RESPUESTAS A LA NOTA DE REQUERIMIENTOS

DEIA-DEEIA-AC-0052-0403-2020

Proyecto de energía solar fotovoltaica

“CHUMICAL 1”

Imagen 1: Área del folio real 2843

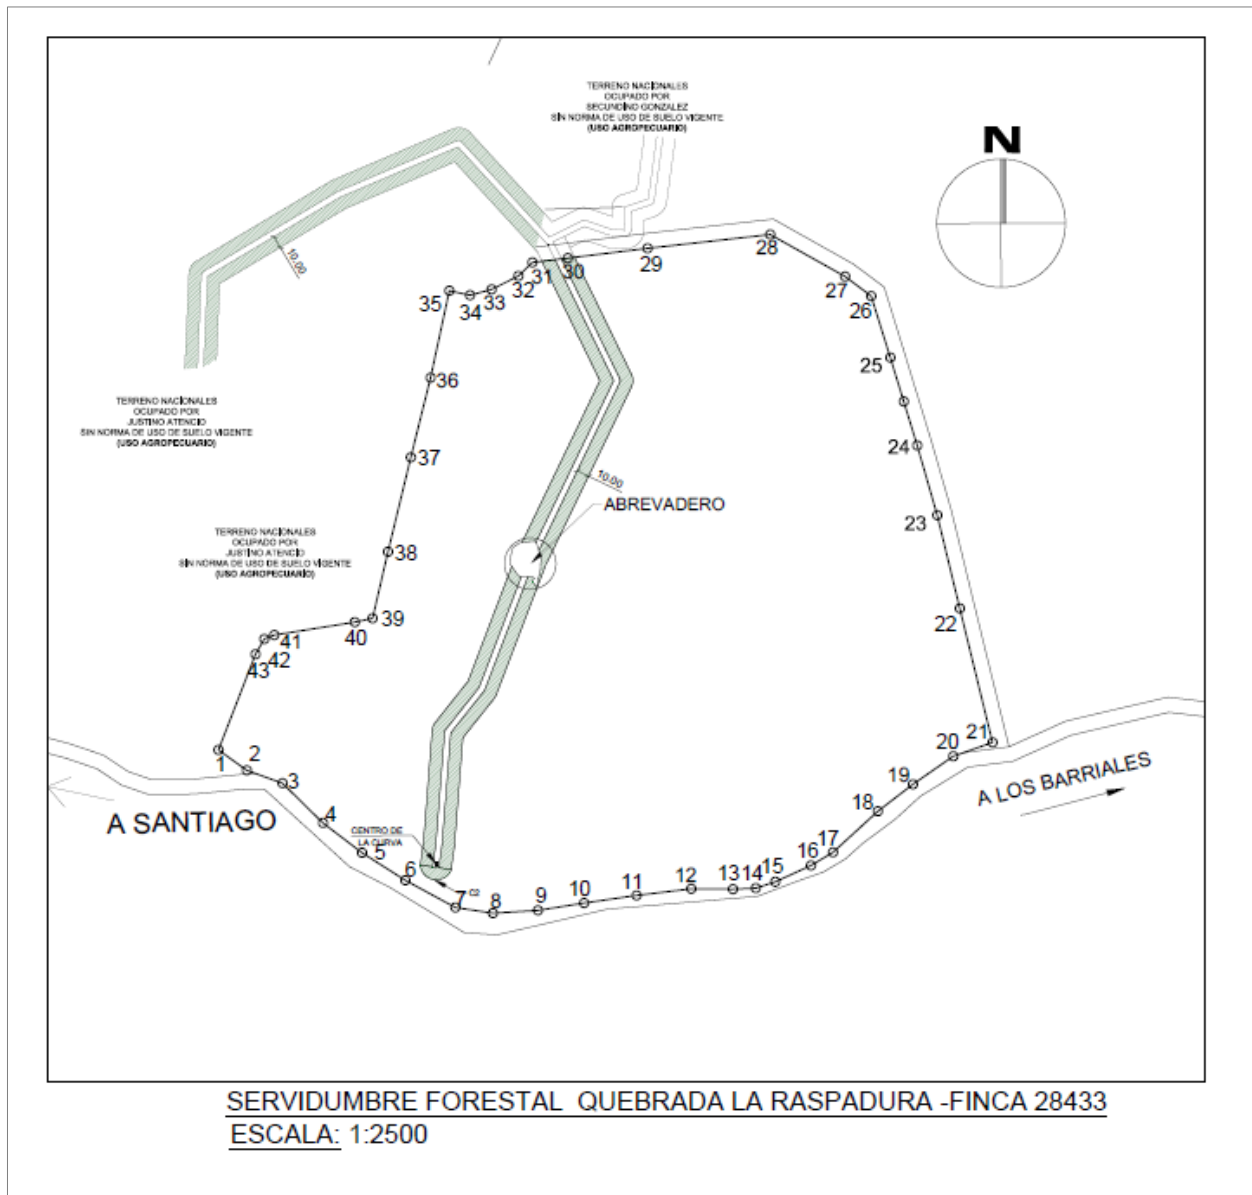
PREGUNTA 2a: Presentar Mapa con la servidumbre de protección de los cuerpos de agua superficiales, de acuerdo a lo establecido en la Ley Forestal, de la Finca 28433.

En la siguiente imagen podemos observar la servidumbre de protección de los cuerpos de agua superficiales dentro del folio real 28433. El mismo plano se encuentra en el DVD adjunto a la respuesta.

Imagen 2: Área del folio real 17000

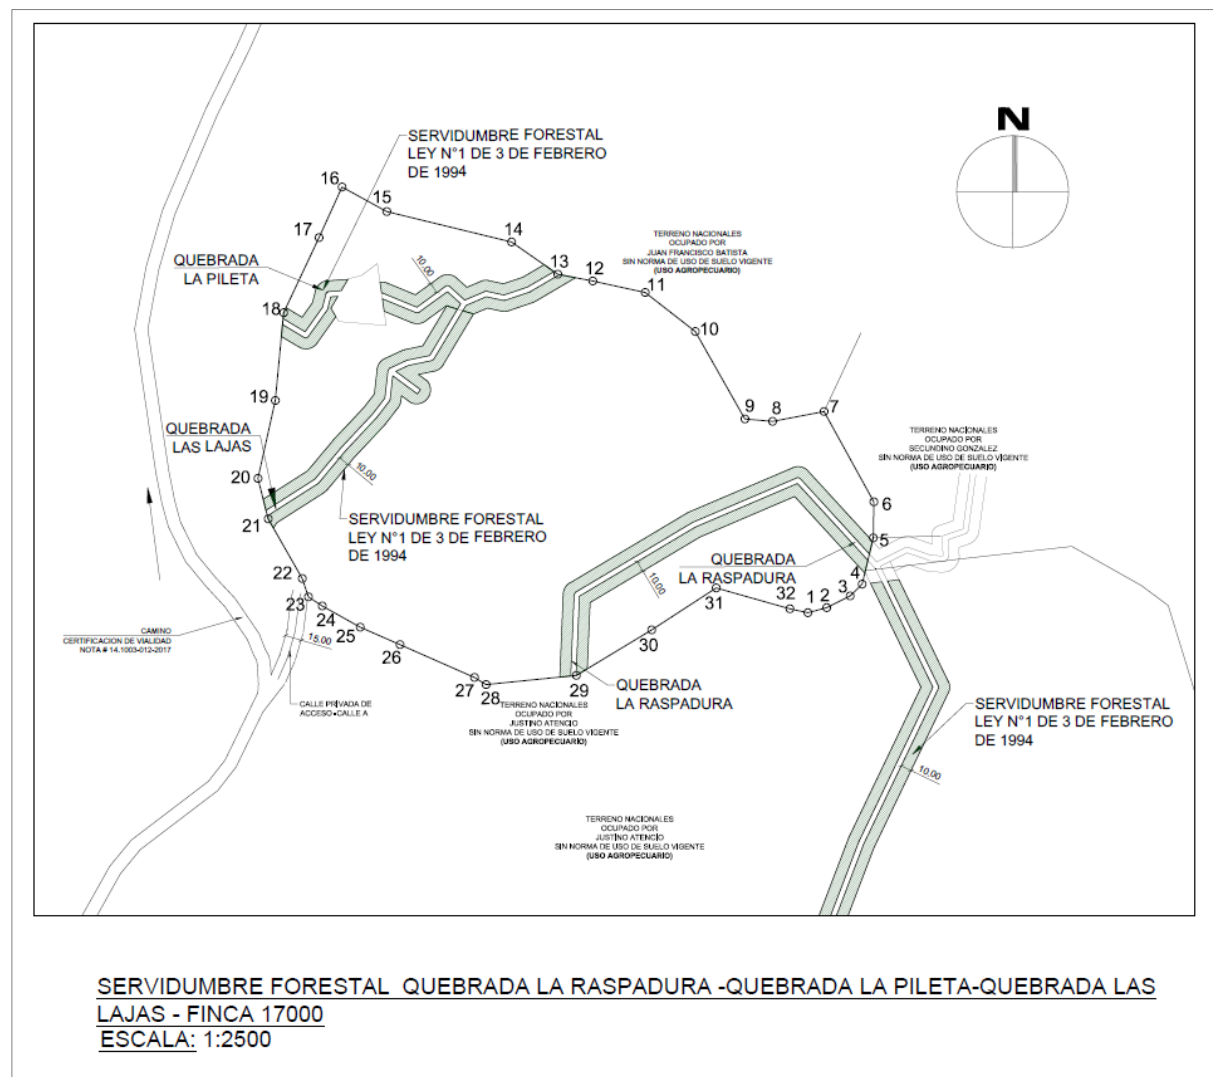
PREGUNTA 2b: “Presentar Mapa con la servidumbre de protección de los cuerpos de agua superficiales, de acuerdo a lo establecido en la Ley Forestal, de la Finca 17000, considerando que los incluidos en respuesta a la aclaración carecen de la servidumbre del curso de la Quebrada Raspadura.

En la siguiente imagen podemos observar el recorrido de los drenajes y su paso por dentro del folio real 17000. El mismo plano se encuentra en el DVD adjunto a la respuesta.

FINCA 28760
QUEBRADA CHICHERO Y QUEBRADA PINZÓN
4 PLANOS

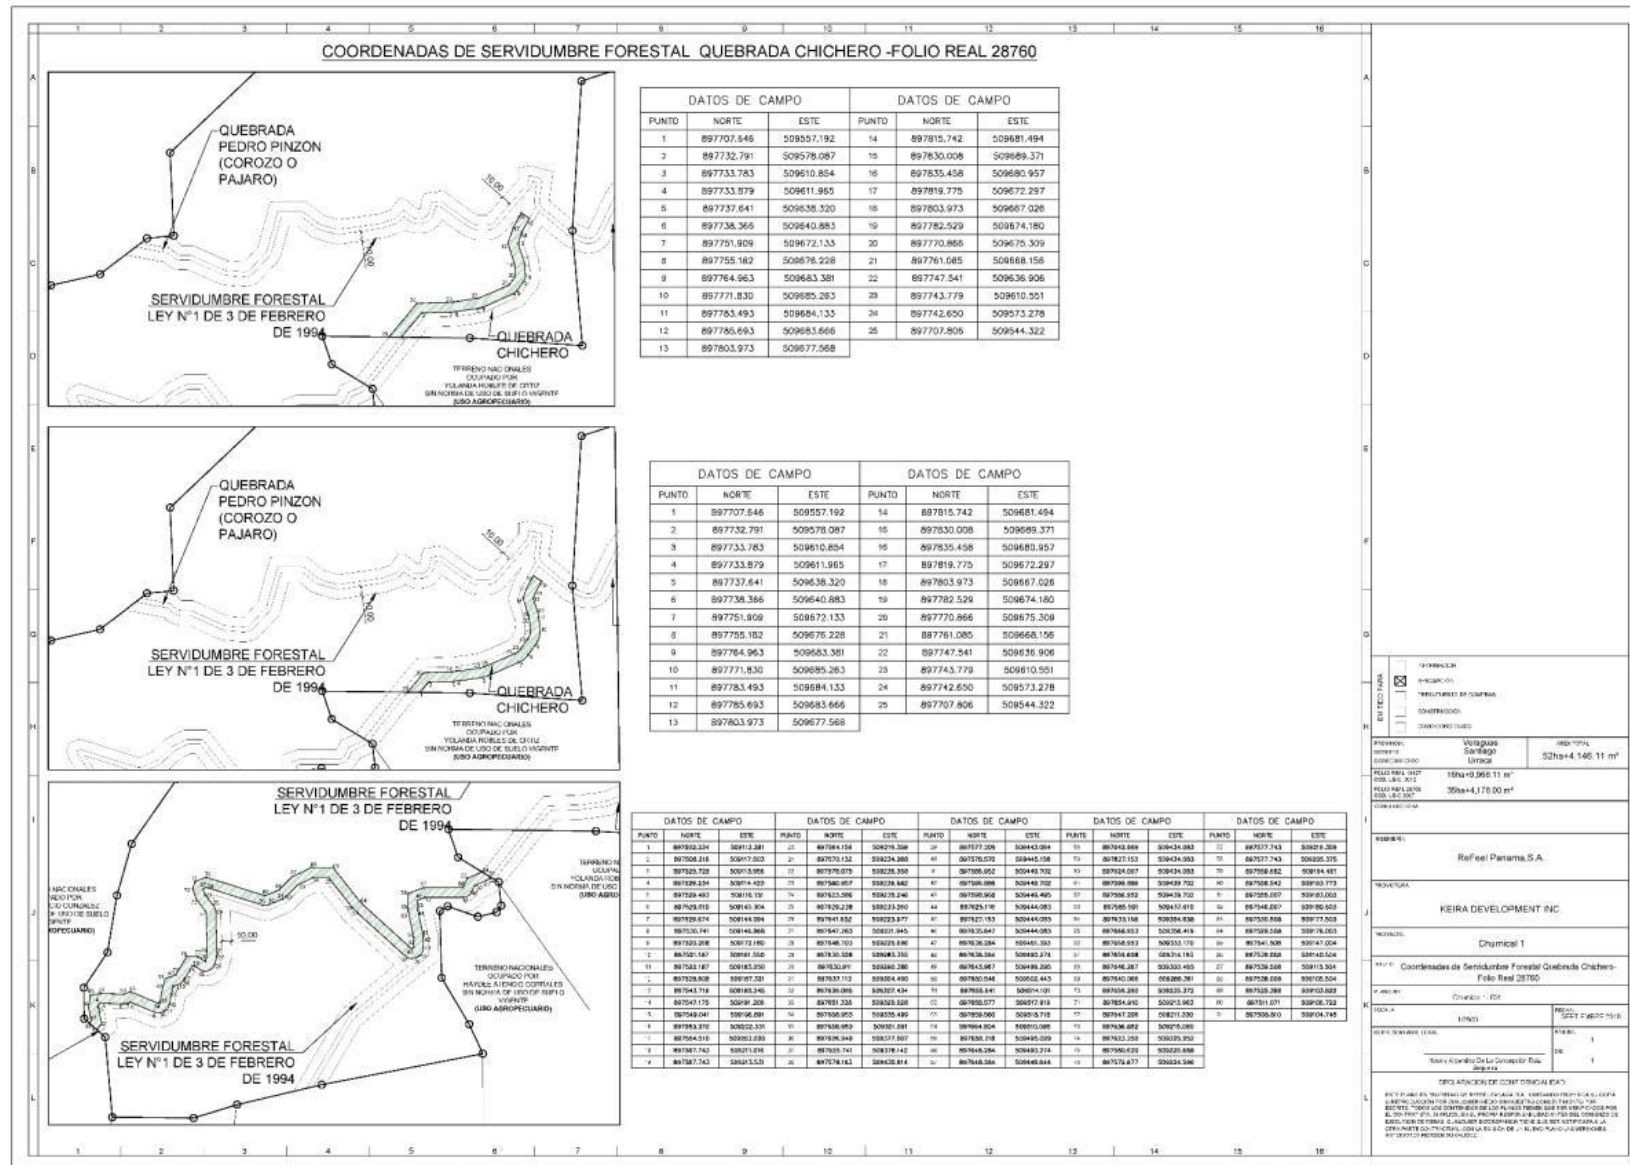
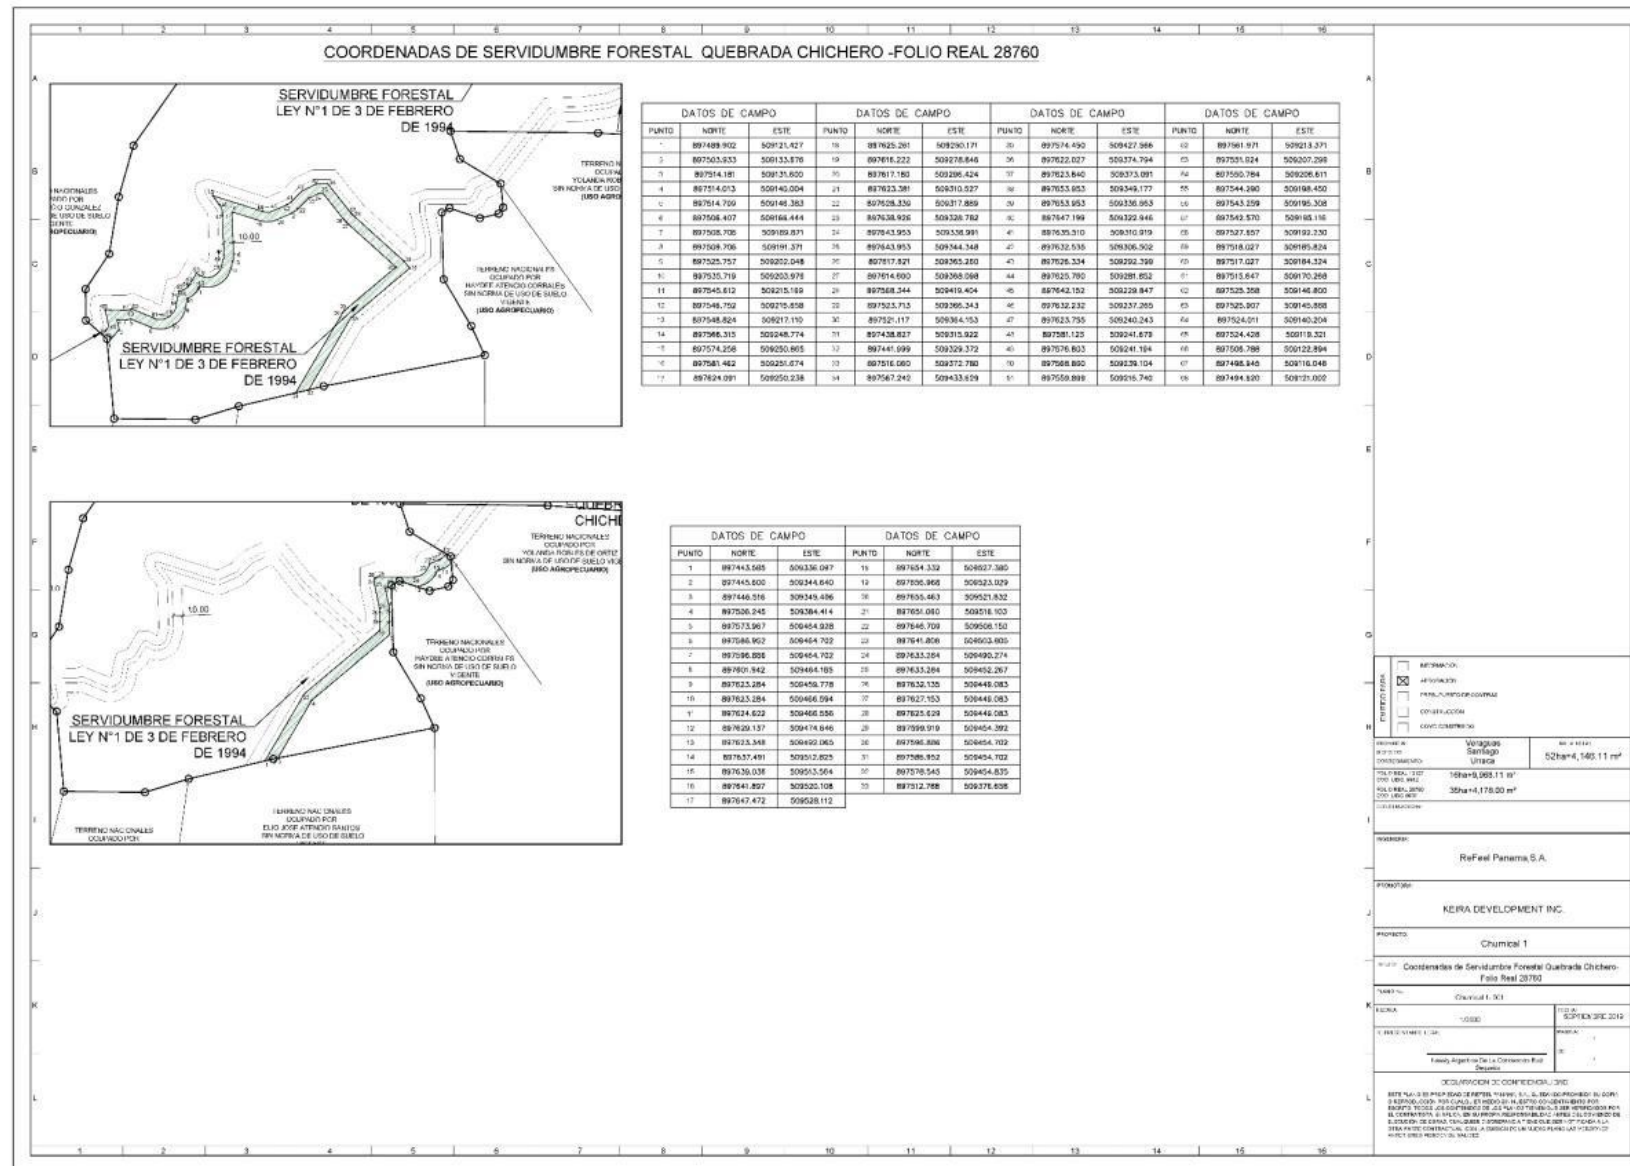
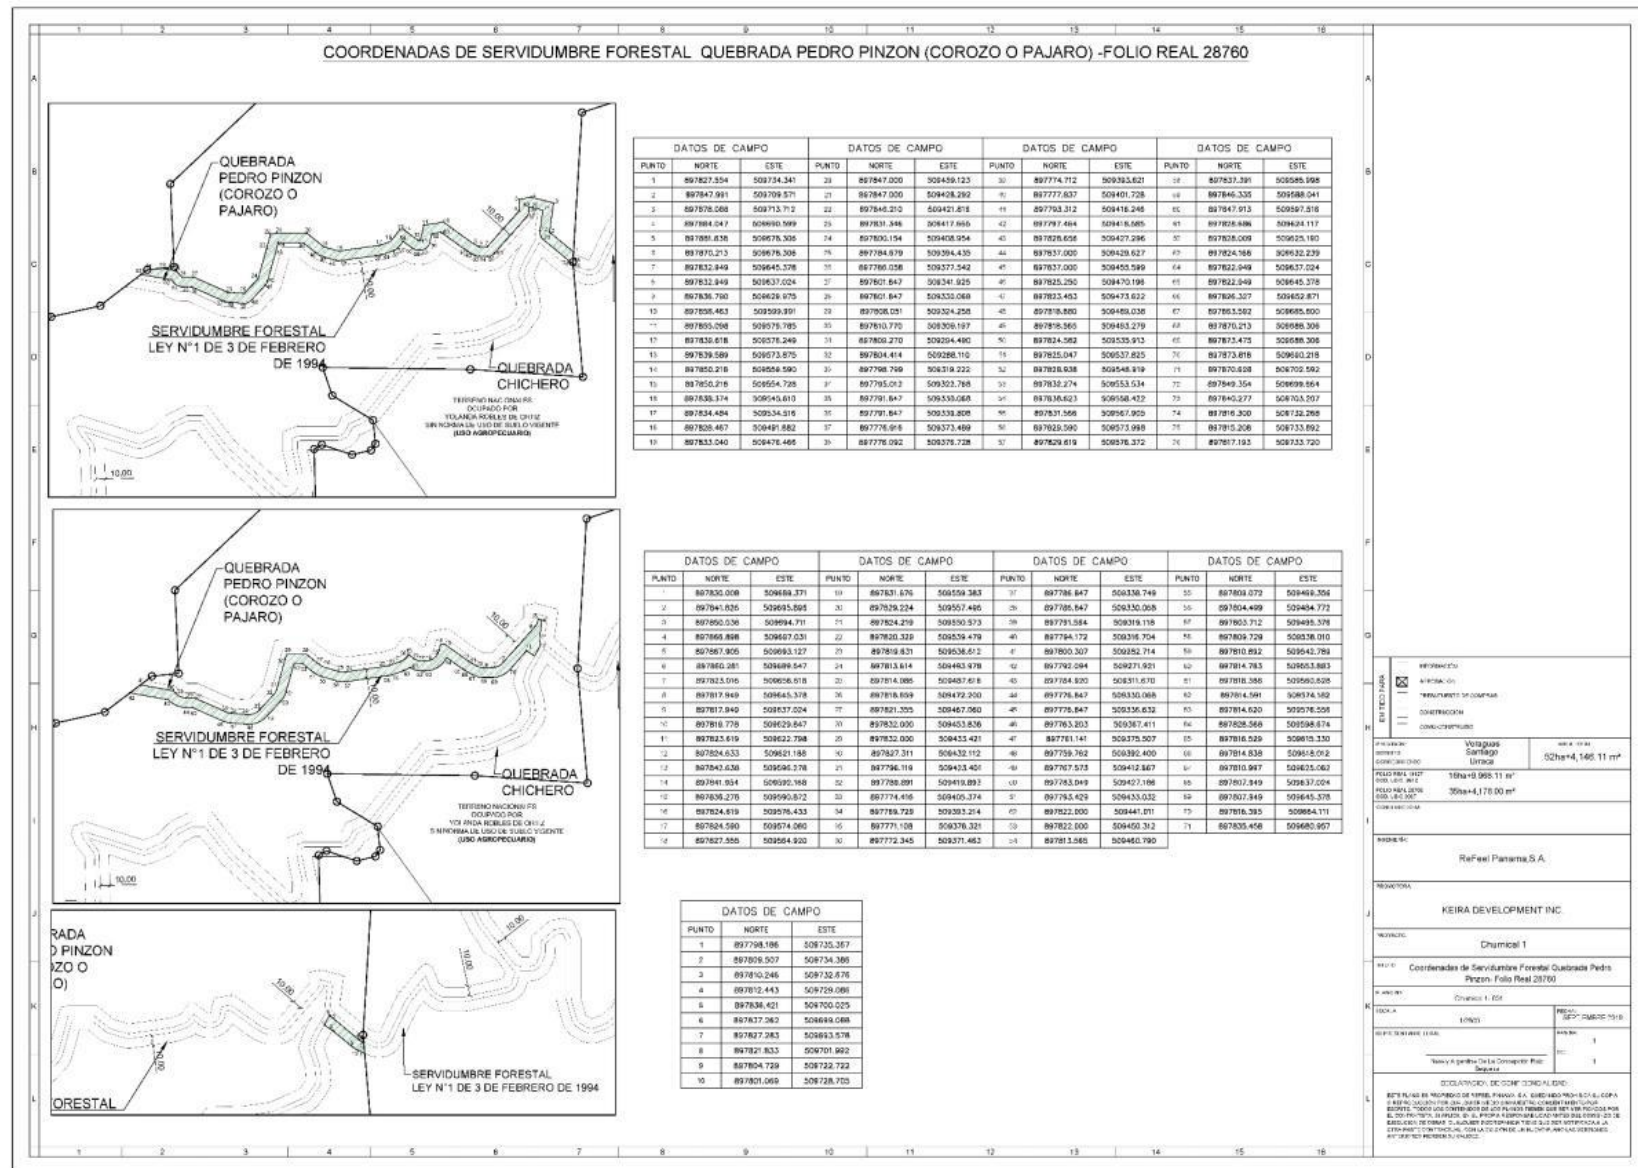
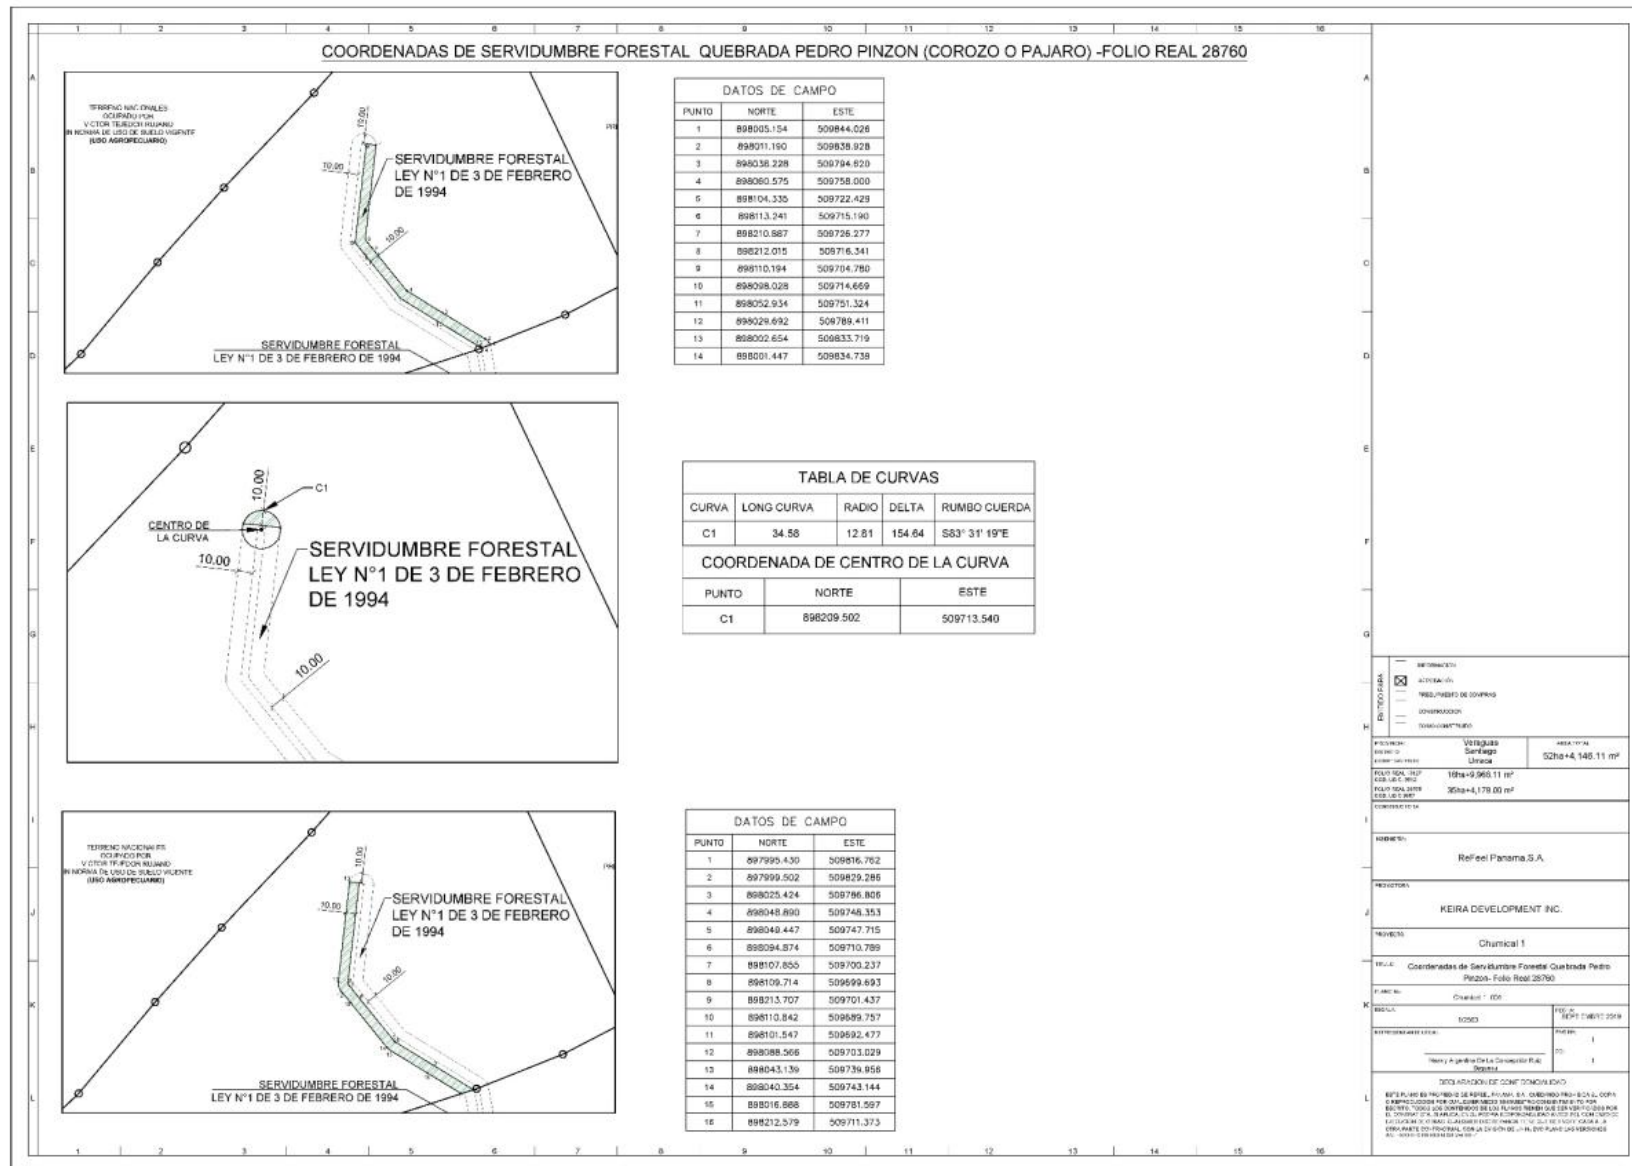
PREGUNTA 2c: “Presentar coordenadas de la servidumbre de protección de los cuerpos de agua superficiales, de las cuatro fincas a utilizar por el proyecto sobre: Quebrada Raspadura, Quebrada Tefana, Quebrada Pedro Pinzón, Quebrada Chiquero y Quebrada El Corozo.

Todos los planos con las tablas se presentan a continuacion, ademas como planos apartes a mayor tamaño y en formato *.dwg y *.pdf en el DVD adjunto a este documento:
